# Factsheet Stuwen WL

## Factsheet beoordeling stuwen

Volnummer : 2023\_013\_49  
Locatie : Vreewater, Straelsebosweg, Velden  
Beogd stuwpeil : 19,53 m NAP  
Beogde klepstand : 19,52 m NAP  
Overstortende straal  
50% MA : >1cm  
Beogde stuwbreedte : 75 cm  
Wijze van beoordeling : Trap 2  
WB21-toets : Nee  
Datum beoordeling : 9-11-2023  
Beoordelaar :

Figuur 3: Hoogteverloop ter hoogte van de beoogde stuw.

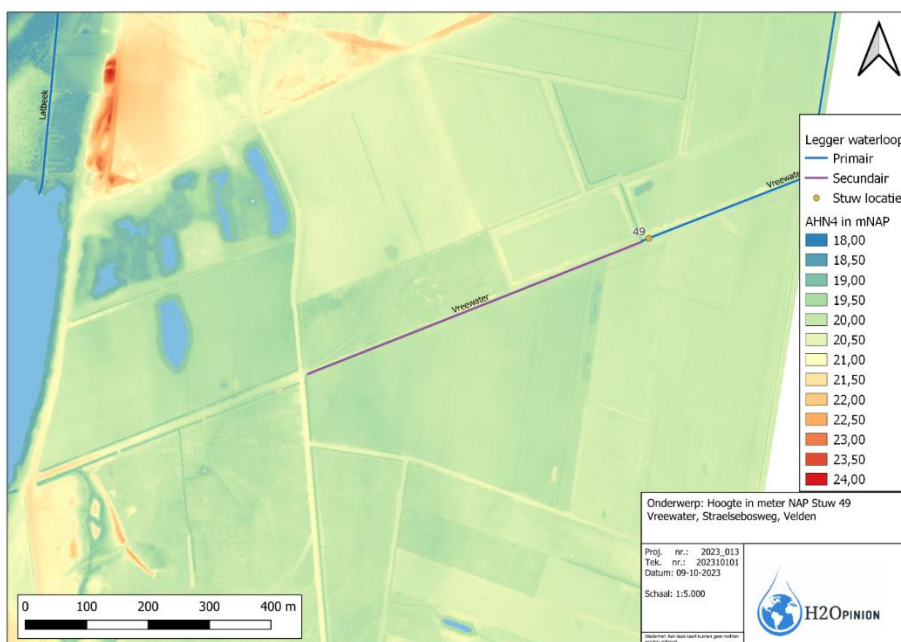
Het hoogteverloop rondom de beoogde stuw in de waterloop Vreewater is weergegeven in de volgende afbeelding. Bovenstrooms de beoogde stuwlocatie liggen de percelen tussen 19,50 m NAP en 20,50 m NAP. De gemiddelde hoogte van deze percelen is 20,03 m NAP.

Figuur 4: Beoordeling GHG ter hoogte van de beoogde stuw (GHG dieper >1,0 m-mv of ondieper <1,0 m-mv)

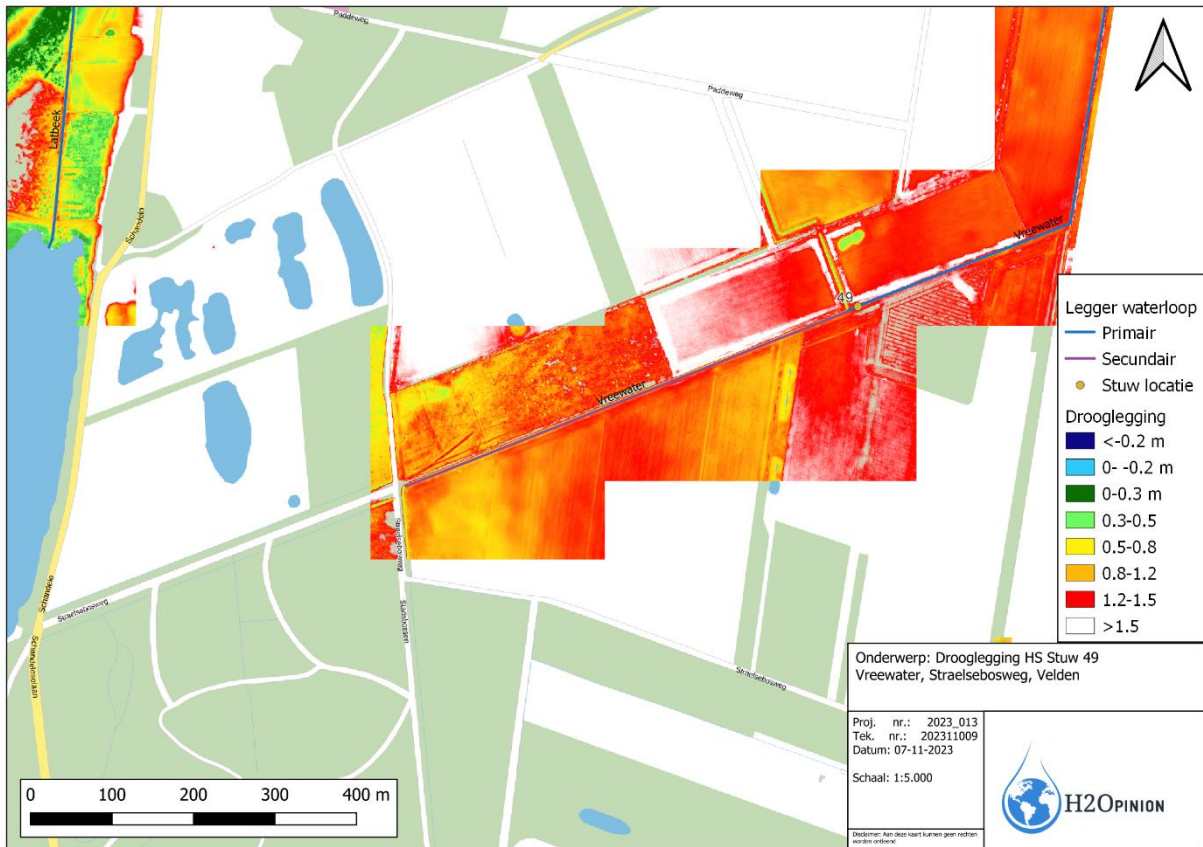
De GHG ligt, volgens het LIWA-model, ter hoogte van de beoogde stuw op 0,07 m – maaiveld. Hiermee ligt de theoretische GHG dichterbij het maaiveld dan de randvoorwaarde van 1,0 m-maaiveld. Echter blijkt uit de SOBEK berekening en het veldbezoek dat de ontwatering in de praktijk ruim voldoende is. Er zijn geen negatieve gevolgen van de plaatsing van de stuw op de ontwatering van de omliggende percelen te verwachten. Dit is te zien aan de hand van de droogleggingskaart op de volgende pagina waar de drooglegging van de percelen tussen 0 en 0,3 m-maaiveld ligt. Hiermee is de mate van ontwatering beter passend voor natuurpercelen.

De GHG ligt ter plaatse van de beoogde stuwlocatie in theorie ondieper dan 1,0 m-maaiveld. Echter blijkt uit verificatie middels veldbezoek en aan de hand van het SOBEK model en dat er geen negatief effect van de beoogde stuw op de ontwatering (drooglegging) ten opzichte van de gewenste ontwatering te verwachten is. Bij een stuwbreedte van 75 cm is de overstortende straal gedurende een T=25-situatie kleiner dan 50 cm (droogleggingsnorm akkerbouw). Er is geen toename van het inundatierisico als gevolg van de stuw te verwachten.
